**Blåfjella-
Skjækerfjella-Lierne
nasjonalparkstyre**

NP-2021-05 Skjækra landskapsvernområde - godkjenning av platting og hundegård ved hytte Skjellivatnet 10 - Jan Erik Wettre

ST 05/2021 NP-2021-05 Skjækra landskapsvernområde – søknad om godkjenning av platting ved hytte Skjellivatnet 10 – Jan Erik Wettre

Fig. 1: Situasjonsskart over omsøkt plattinger og platting med hundegård og hundehus ved hytte Skjellivatnet 10 med Gnr/Bnr/Fnr 156/3/93 i Steinkjer kommune.

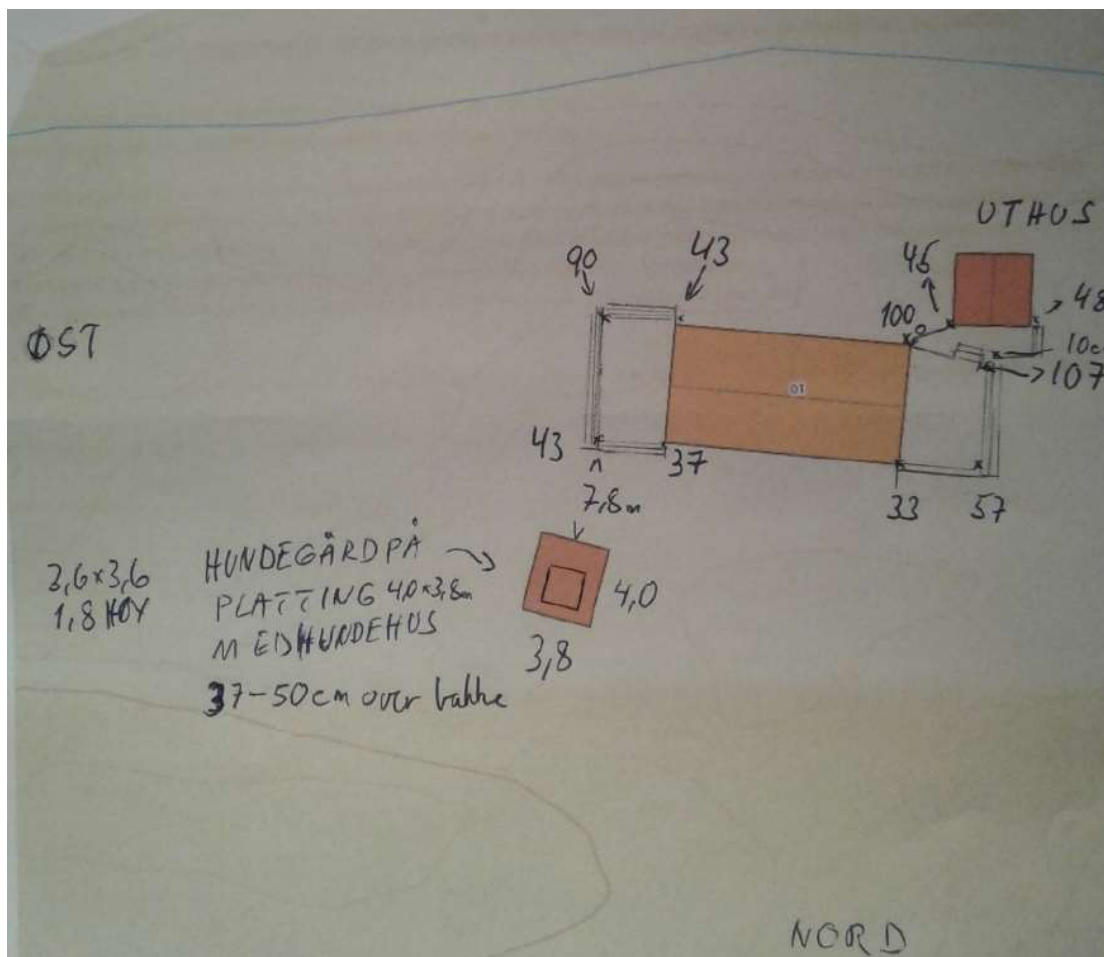
- Med hjemmel i verneforskriftens § 3, punkt 1.3a innvilges søknaden fra Jan Erik Wettre om oppføring av plattinger på til sammen 89,3 m² fordelt på (se fig. 1):
 - Platting på østveggen – 31,0 m²
 - Platting på vestveggen – 25,6 m²
 - Platting ved uthus – 17,5 m²
 - Platting med hundegård og hundehus – 15,2 m² (se fig. 2).
- Areal av platting måles som det faktiske arealet plattingen dekker (ytterkant av platting).
- Søker må påberegne seg at det vil bli gjennomført tilsyn for å kontrollere at vilkårene i dispensasjonen er fulgt.

Fig. 1: Situasjonsskart over omsøkt plattinger og platting med hundegård og hundehus ved hytte Skjellivatnet 10 med Gnr/Bnr/Fnr 156/3/93 i Steinkjer kommune.

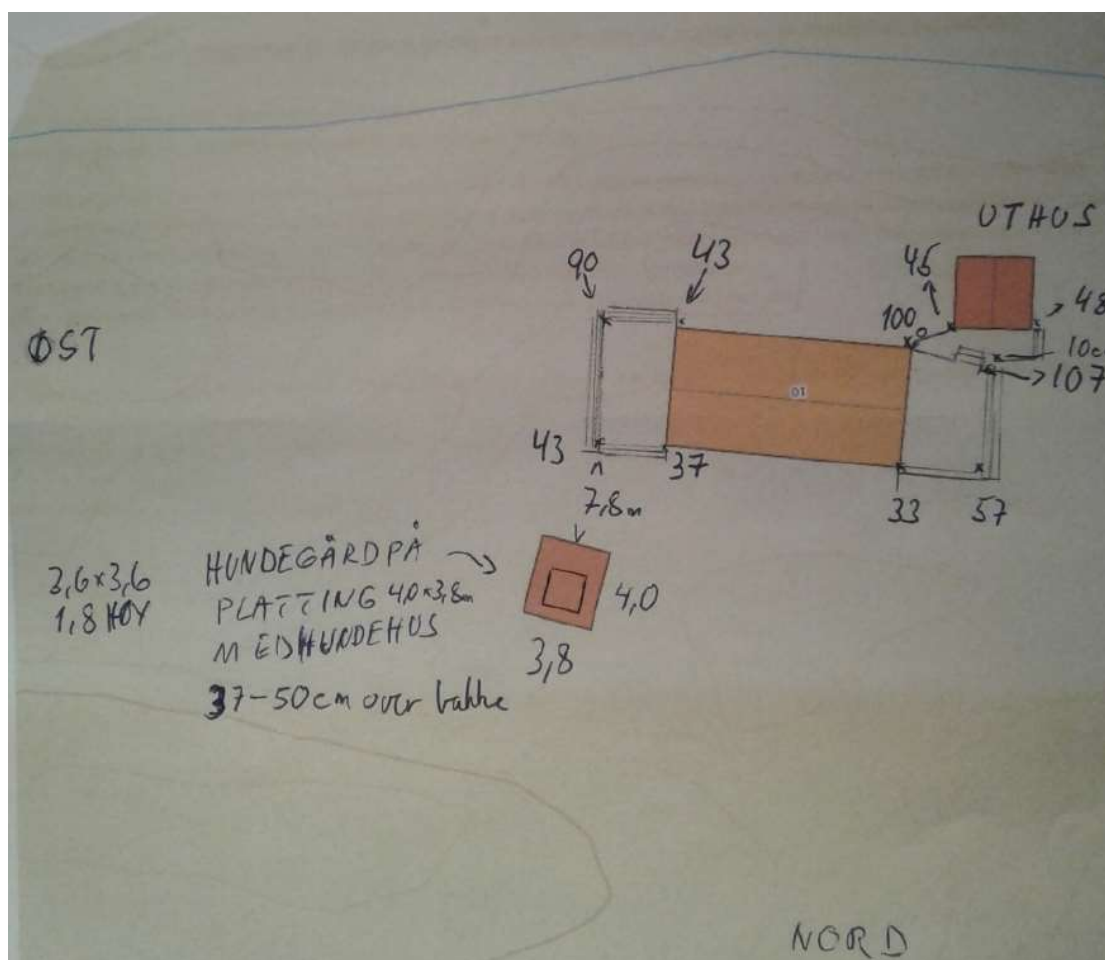
- Platting på østveggen – 31,0 m²
- Platting på vestveggen – 25,6 m²
- Platting ved uthus – 17,5 m²
- Platting med hundegård og hundehus – 15,2 m² (se fig. 2).

På grunn av plattingenes størrelse anbefalte fungerende nasjonalparkforvalter ovenfor arbeidsutvalget at søknaden ble behandlet av nasjonalparkstyret, noe arbeidsutvalget sluttet seg til. Dette ble formidlet til søker i brev datert 27. januar 2021.

Det er opparbeidet et betydelig areal med plattinger rundt hytta, til sammen 89,3 m², noe som arealmessig er større enn selve hytta. Når det nå søkes i ettertid skal søknaden i utgangspunktet vurderes som om tiltakene ikke er gjennomført. Under normale omstendigheter så ville fungerende nasjonalparkforvalter foreslått ovenfor nasjonalparkstyret at samlet areal av plattinger ikke bør overstige 50 m². Imidlertid ligger det som tidligere nevnt ingen føringer i forvaltningsplan eller i kommunale retningslinjer, slik at det kan åpnes opp for større plattinger. Situasjonen, der hytteeierne har bygd i god tru, og etter å ha forhørt seg med kommunene, er litt spesiell. Samtidig vil det å åpne opp for svært store plattinger kunne skape presedens i forbindelse med revideringen av forvaltningsplanen.

Alle hytteeiere som har sine hytter innenfor et hvilket som helst verneområde har en selvstendig plikt til å gjøre seg kjent med verneforskriften for verneområdet, i dette tilfellet verneforskriften for Skjækra landskapsvernområde. Med så omfattende bygging av plattinger, hundegård m.m. som har skjedd i dette tilfellet så forventer fungerende nasjonalparkforvalter at hytteeier tar kontakt med nasjonalparkforvalter for å sjekke ut om det kreves en tillatelse etter verneforskriften eller ikke. I arbeidet med å revidere forvaltningsplanen for Skjækra landskapsvernområde har størrelsen på plattinger vært et tema, og signalene som har kommet er at det må settes en begrensning på størrelsen. Det er ennå ikke fastsatt hvor stor plattingene kan være, men den grensen vil ligge godt under 90 m². Omfattende bygging av plattinger rundt hver av hyttene vil påvirke Skjækra som et egenartet og vakkert naturlandskap negativt, og stride mot vernets formål. Med bakgrunn i dette vil fungerende nasjonalparkforvalters tilrådning være at søknaden om godkjenning av omsøkte plattinger avslås, og at det maksimum kan gis tillatelse til plattinger på opptil 60 m².

- Med hjemmel i verneforskriftens § 3, punkt 1.3a **avslås søknaden fra Jan Erik Wettre** om oppføring av plattinger på til sammen 89,3 m² fordelt på (se fig. 1):
 - Platting på østveggen – 31,0 m²
 - Platting på vestveggen – 25,6 m²
 - Platting ved uthus – 17,5 m²
 - Platting med hundegård og hundehus – 15,2 m² (se fig. 2).
- Med hjemmel i verneforskriftens § 3, punkt 1.3a **gis Jan Erik Wettre tillatelse** til oppføring av plattinger på maksimum 60,0 m² i tilknytning til hytte Skjellivatnet 10 med Gnr/Bnr/Fnr 156/3/93 i Steinkjer kommune.
 - Det skal sendes inn en plan med tegninger og situasjonskart for hvilke plattinger som skal reduseres og/eller rives slik at arealet av eksisterende plattinger reduseres fra dagens 89,3 m² til maksimum 60,0 m² innen 1. mai 2021.
 - Nasjonalparkstyret delegerer godkjenning av planen til arbeidsutvalget.

- **Frist for å reduseres dagens plattinger på 89,3 m² til maksimum 60,0 m² settes til 31. desember 2021**
 - Rivningsavfall som ikke kan benyttes til ved skal fraktes ut av landskapsvernområde og leveres på godkjent mottak.
 - Areal av platting måles som det faktiske arealet plattingen dekker (ytterkant av platting).
- Søker må påberegne seg at det vil bli gjennomført tilsyn for å kontrollere at vilkårene i dispensasjonen er fulgt.
- **Tiltaket skal vurderes/godkjennes av Steinkjer kommune i forhold til plan- og bygningslov. Kopi av kommunens skriftlige vurdering/godkjennelse sendes Blåfjella-Skjækerfjella-Lierne nasjonalparkstyre.**

Fig. 1: Situasjonsskart over omsøkt plattinger og plattning med hundegård og hundehus ved hytte Skjellivatnet 10 med Gnr/Bnr/Fnr 156/3/93 i Steinkjer kommune.

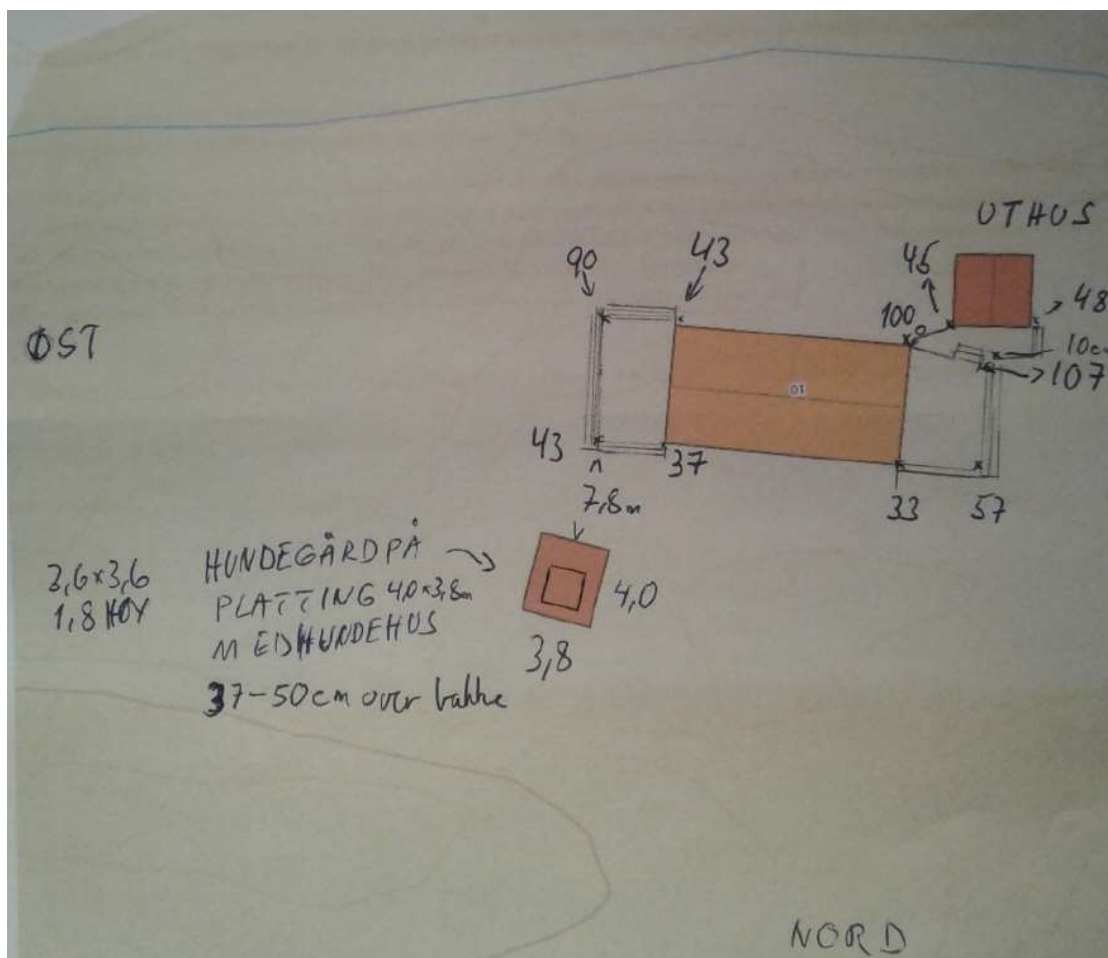
- Med hjemmel i verneforskriftens § 3, punkt 1.3a **innvilges søknaden fra Jan Erik Wettre** om oppføring av plattinger på til sammen 89,3 m² fordelt på (se fig. 1):
 - Platting på østveggen – 31,0 m²
 - Platting på vestveggen – 25,6 m²
 - Platting ved uthus – 17,5 m²
 - Platting med hundegård og hundehus – 15,2 m² (se fig. 2).
 - Areal av platting måles som det faktiske arealet plattingen dekker (ytterkant av platting).
- Søker må påberegne seg at det vil bli gjennomført tilsyn for å kontrollere at vilkårene i dispensasjonen er fulgt.
- **Tiltaket skal vurderes/godkjennes av Steinkjer kommune i forhold til plan- og bygningslov. Kopi av kommunens skriftlige vurdering/godkjennelse sendes Blåfjella-Skjækerfjella-Lierne nasjonalparkstyre.**

Fig. 1: Situasjonsskart over omsøkt plattinger og platting med hundegård og hundehus ved hytte Skjellivatnet 10 med Gnr/Bnr/Fnr 156/3/93 i Steinkjer kommune.

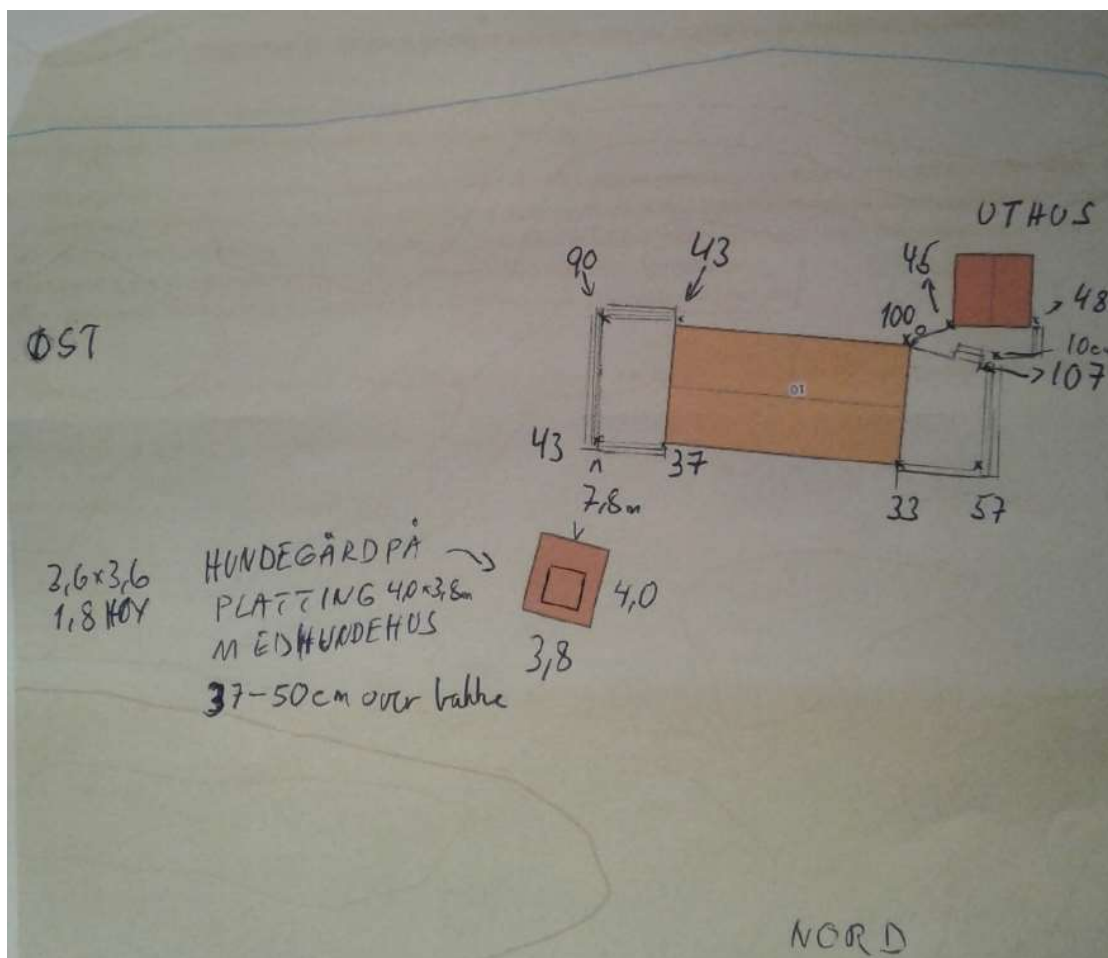
- Med hjemmel i verneforskriftens § 3, punkt 1.3a **innvilges søknaden fra Jan Erik Wettre** om oppføring av plattinger på til sammen 89,3 m² fordelt på (se fig. 1):
 - Platting på østveggen – 31,0 m²
 - Platting på vestveggen – 25,6 m²
 - Platting ved uthus – 17,5 m²
 - Platting med hundegård og hundehus – 15,2 m² (se fig. 2).
 - Areal av platting måles som det faktiske arealet plattingen dekker (ytterkant av platting).
- Søker må påberegne seg at det vil bli gjennomført tilsyn for å kontrollere at vilkårene i dispensasjonen er fulgt.
- **Tiltaket skal vurderes/godkjennes av Steinkjer kommune i forhold til plan- og bygningslov. Kopi av kommunens skriftlige vurdering/godkjennelse sendes Blåfjella-Skjækerfjella-Lierne nasjonalparkstyre.**

Fig. 1: Situasjonsskart over omsøkt plattinger og platting med hundegård og hundehus ved hytte Skjellivatnet 10 med Gnr/Bnr/Fnr 156/3/93 i Steinkjer kommune.

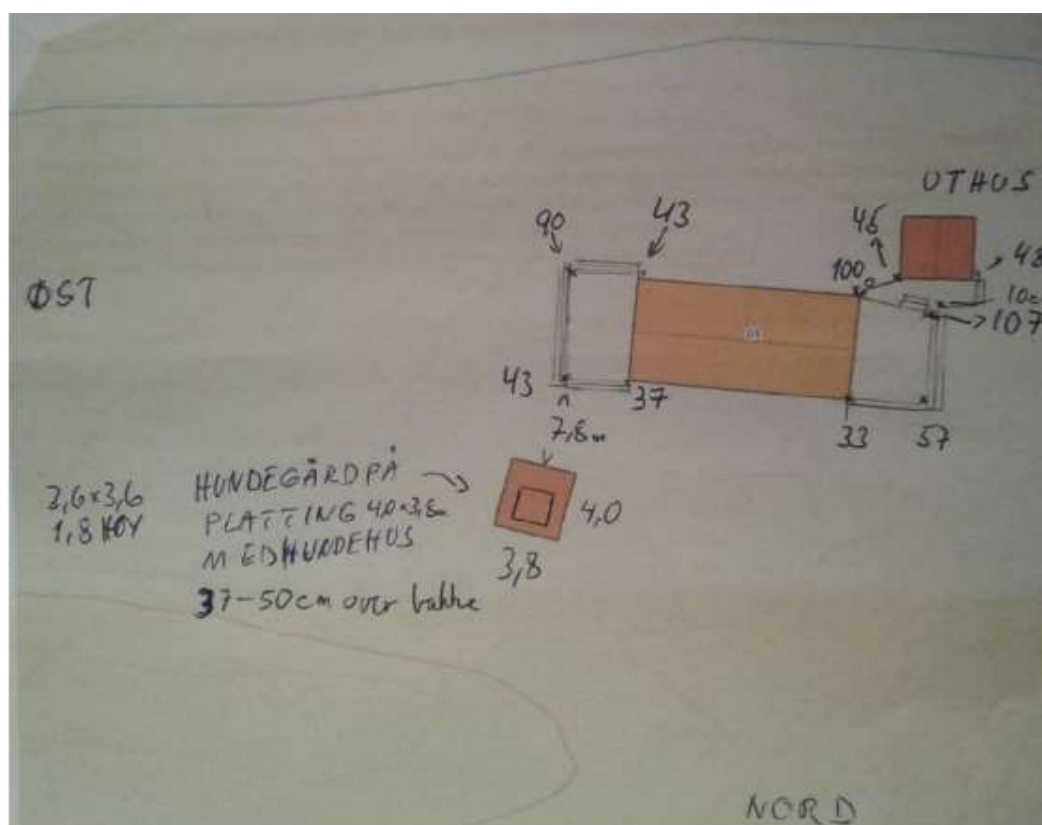
Spørsmålet i saken er hvorvidt Jan Erik Wettre skal få godkjent plattinger og hundegård med platting på til sammen 89,3 m² som illustrert under.

Fig. 1: Situasjonsskart over omsøkt plattinger og platting med hundegård og hundehus ved hytte Skjellivatnet 10 med Gnr/Bnr/Fnr 156/3/93 i Steinkjer kommune.

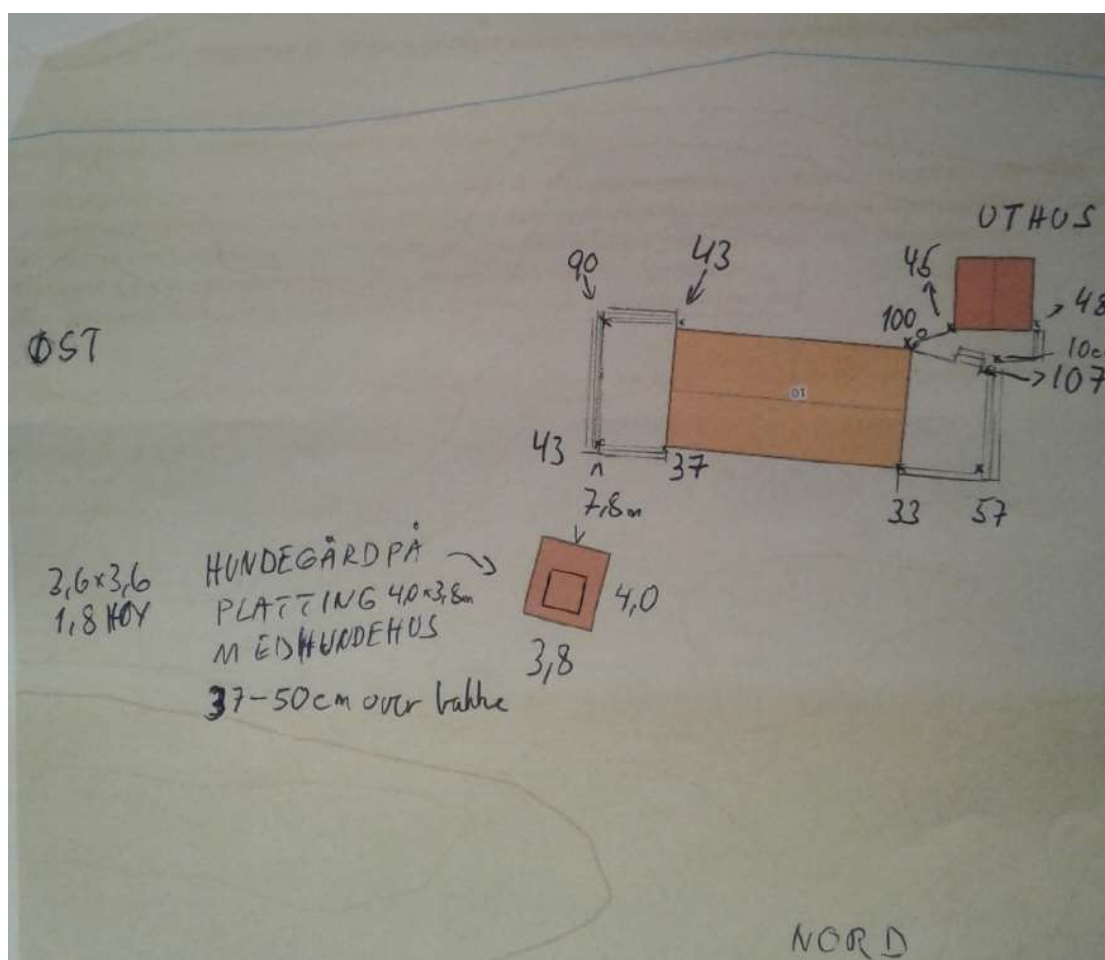
- Med hjemmel i naturmangfoldlovens § 48 avslås søknaden fra **Jan Erik Wettre** om
oppføring av plattinger på til sammen 89,3 m² **avslås**. Plattingene er fordelt på (se fig. 1):
 - Platting på østveggen – 31,0 m²
 - Platting på vestveggen – 25,6 m²
 - Platting ved uthus – 17,5 m²
 - Platting med hundegård og hundehus – 15,2 m² (se fig. 2).
- Med hjemmel i naturmangfoldlovens § 48 **gis Jan Erik Wettre tillatelse** til oppføring av
plattinger på maksimum 60,0 m² i tilknytning til hytte Skjellivatnet 10 med Gnr/Bnr/Fnr
156/3/93 i Steinkjer kommune.
 - Det skal sendes inn en plan med tegninger og situasjonskart for hvilke plattinger
som skal reduseres og/eller rives slik at arealet av eksisterende plattinger
reduseres fra dagens 89,3 m² til maksimum 60,0 m² innen **1. september 2022**.
 - Nasjonalparkstyret delegerer godkjenning av planen til arbeidsutvalget.

- **Frist for å reduseres dagens plattinger på 89,3 m² til maksimum 60,0 m² settes til 31. mars 2023**
- Rivningsavfall som ikke kan benyttes til ved skal fraktes ut av landskapsvernområde og leveres på godkjent mottak.
- Areal av platting måles som det faktiske arealet plattingen dekker (ytterkant av platting).
- Søker må påberegne seg at det vil bli gjennomført tilsyn for å kontrollere at vilkårene i dispensasjonen er fulgt.
- **Tiltaket skal vurderes/godkjennes av Steinkjer kommune i forhold til plan- og bygningslov. Kopi av kommunens skriftlige vurdering/godkjennelse sendes Blåfjella-Skjækerfjella-Lierne nasjonalparkstyre.**

Fig. 1: Situasjonsskart over omsøkt plattinger og platting med hundegård og hundehus ved hytte Skjellivatnet 10 med Gnr/Bnr/Fnr 156/3/93 i Steinkjer kommune.

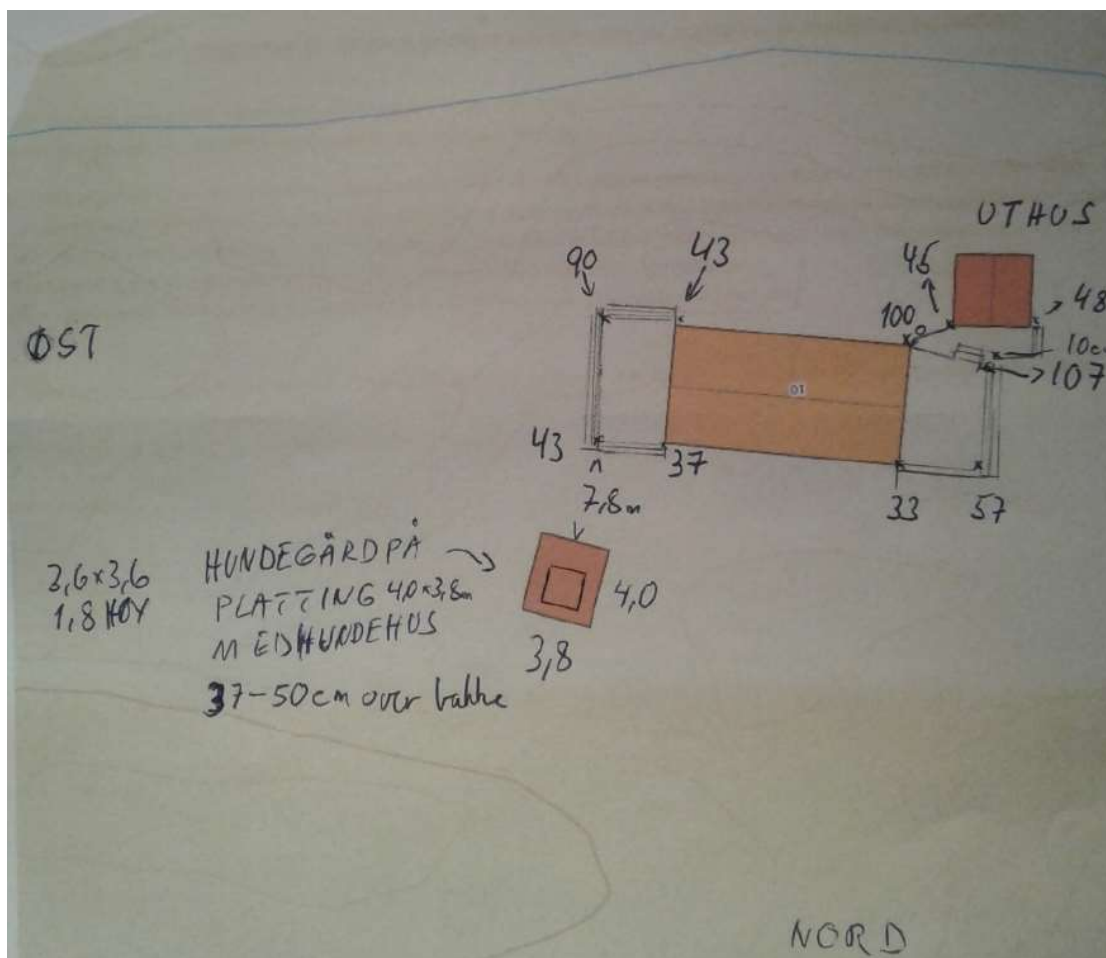
- Med hjemmel i verneforskriftens § 3, punkt 1.3a **innvilges søknaden fra Jan Erik Wettre** om oppføring av plattinger på til sammen 89,3 m² fordelt på (se fig. 1):
 - Platting på østveggen – 31,0 m²
 - Platting på vestveggen – 25,6 m²
 - Platting ved uthus – 17,5 m²
 - Platting med hundegård og hundehus – 15,2 m² (se fig. 2).
 - Areal av platting måles som det faktiske arealet plattingen dekker (ytterkant av platting).
- Søker må påberegne seg at det vil bli gjennomført tilsyn for å kontrollere at vilkårene i dispensasjonen er fulgt.
- **Tiltaket skal vurderes/godkjennes av Steinkjer kommune i forhold til plan- og bygningslov. Kopi av kommunens skriftlige vurdering/godkjennelse sendes Blåfjella-Skjækerfjella-Lierne nasjonalparkstyre.**
